PARC EOLIEN LA MARCHÉ BOISEE

Mémoire en réponse à l'avis de la Mission Régionale d'Autorité environnementale du 15 juin 2023

Avis délibéré de la Mission Régionale d'Autorité environnementale de Nouvelle-Aquitaine sur le projet de parc éolien de la Marche boisée (79)

n°MRAe 2023APNA88

Figure n°2 – Extrait de la pièce 4C– Protocole d'élague

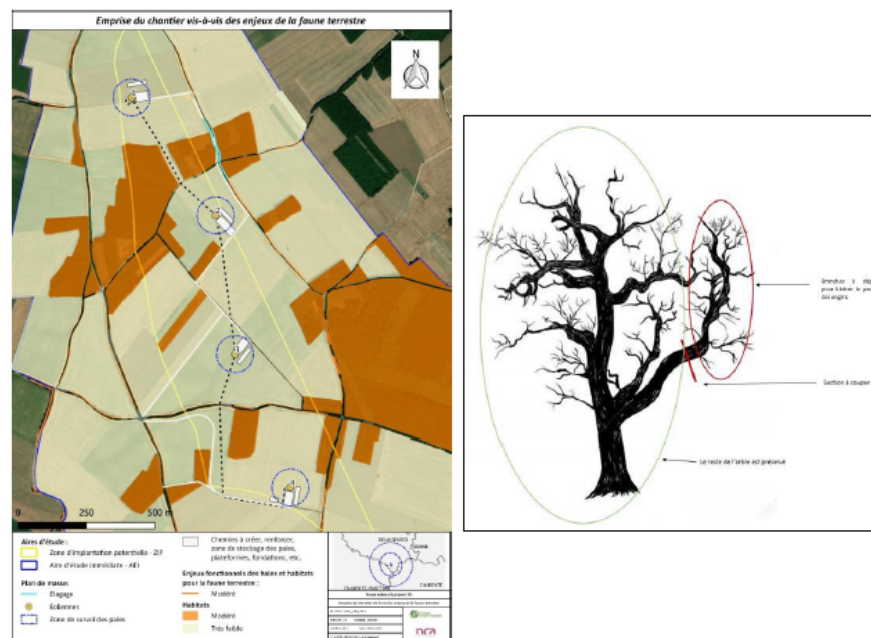
La MRAe recommande de préciser la nature exacte des travaux de renforcement et d'élagage et d'en apprécier les incidences sur la biodiversité et l'écoulement des eaux.

Concernant les travaux d'élagage, le projet prévoit la mise en place d'un protocole d'élagage pour les arbres potentiellement favorables aux coléoptères saproxylophages qui seraient présents lors du chantier le long du chemin entre l'éolienne E1 et E2. Les détails du protocole sont rappelés ci-dessous dans la figure n°2, extraite de la Pièce 4C.

A noter que l'inventaire écologique n'a pas relevé d'arbres favorables directement en bordure du chemin et que la démarche d'évitement initiée en amont du projet avait permis d'éviter l'ensemble des secteurs présentant les plus forts enjeux en matière d'entomofaune. Nous rappelons par ailleurs que le chemin en question fait d'ores et déjà l'objet d'élagages réguliers car emprunté régulièrement par des engins agricoles. L'élagage sur le linéaire de chemin est donc hypothétique et la mise en place du protocole est préventif, au cas où un élagage serait nécessaire l'année du chantier.

Pour rappel, dans le cadre du chantier, il est prévu de renforcer un chemin agricole situé entre les éoliennes E1 et E2 (voir plan de masse page 318 et carte ci-contre). Ces opérations nécessitent l'élague d'environ 370 ml de lisières arborées ; des boisements étant présents de part et d'autre de ce chemin (en bleu clair sur la carte ci-contre). Un enjeu fonctionnel modéré avait été défini pour ces patches boisés vis-à-vis de l'entomofaune, en particulier des Coléoptères saproxylophages, consommateurs de bois en décomposition (Lucane cerf-volant et Grand Capricorne).

Figure n°3 : Extrait de la Pièce 4C – Localisation Outarde Canepetière – bibliographie du GODS

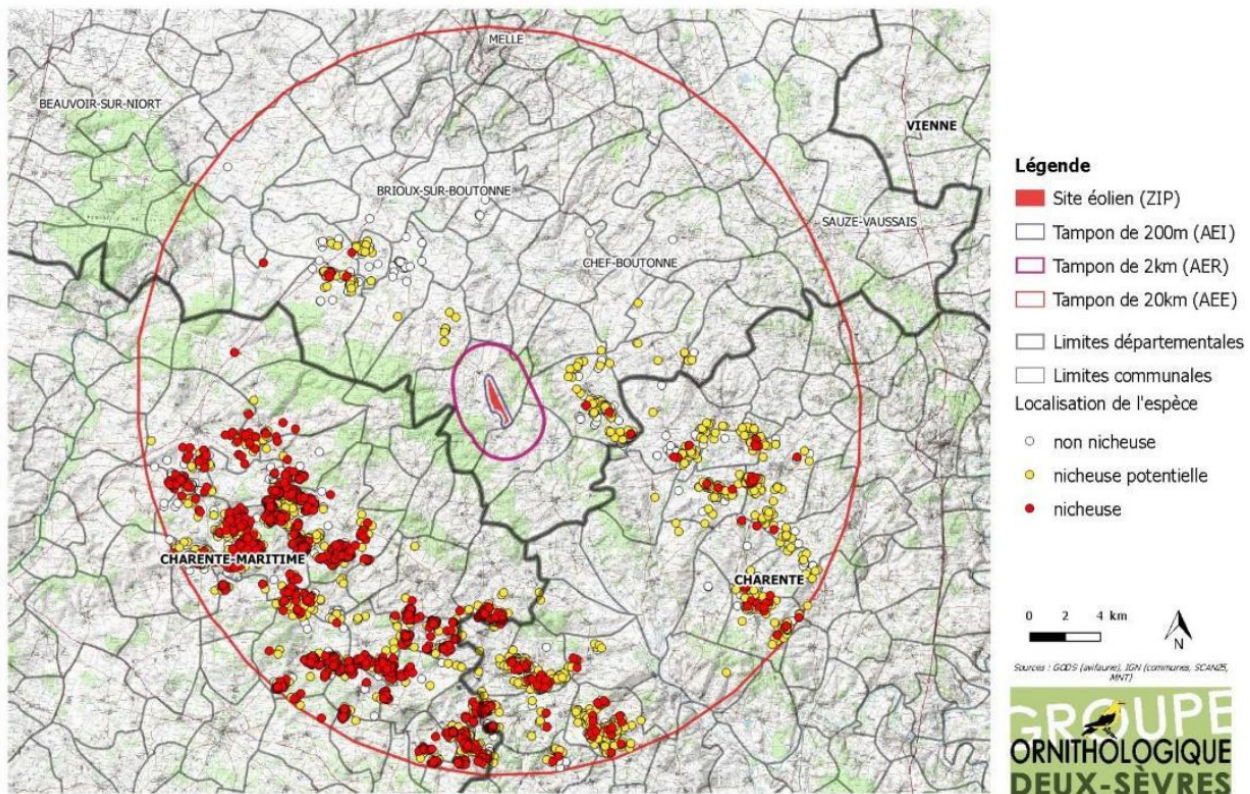
La MRAe recommande au porteur de projet de considérer ce point et plus généralement de préciser la manière dont les préconisations du Plan National d'action (PNA) pour l'Outarde sont prises en compte par le projet.

Les inventaires ornithologiques comportent un protocole spécifique à l'avifaune de plaine, comprenant une méthodologie propre à l'inventaire de l'Outarde Canepetière. Ces inventaires spécifiques montrent l'absence d'individus sur les parcelles où sont prévus les aménagements du parc éolien, ainsi qu'à ses abords directs. L'assolement présent explique cette absence d'individus. Le choix du site retenu a d'ailleurs considéré ces préconisations du PNA, les autres zones d'implantation potentielle de la commune d'Aubigné présentant un assolement beaucoup plus favorable aux oiseaux de plaine comme l'Outarde Canepetière.

Ces observations corroborent avec la bibliographie fournie par le GODS comme le montre la figure n°3 ci-dessous extraite de la Pièce 4C p.21.

Parmi les parcelles MAE portées à notre connaissance, aucune n'est située à moins de 2km.

Figure n°4 : Extrait de l'étude d'impact environnemental (Pièce 4B p.358), ZIPs d'Aubigné

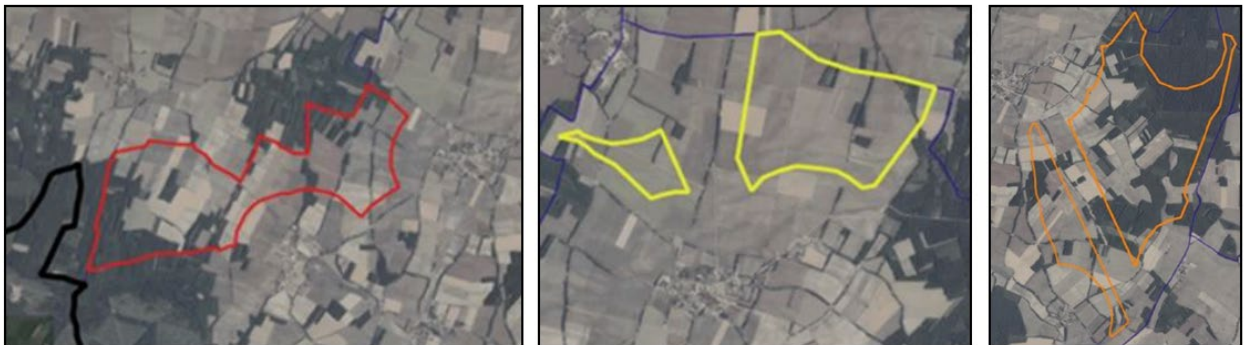
La MRAe recommande de démontrer que le modèle choisi (hauteur d'éolienne et garde au sol) est le moins impactant pour l'avifaune (les chiroptères et les oiseaux), en particulier sur la base de retour d'expérience et de bibliographie existantes (notamment note technique précédemment citée).

La Pièce 4B présente en p.358 la justification du choix du site au niveau local (commune d'Aubigné) après avoir exposé la justification au niveau régionale et nationale.

L'analyse des trois zones conduit à retenir la ZIP n°3. La partie Nord-Est a été exclue car présentant des enjeux rapaces et chiroptère très forts aux abords des « Petits Bois ».
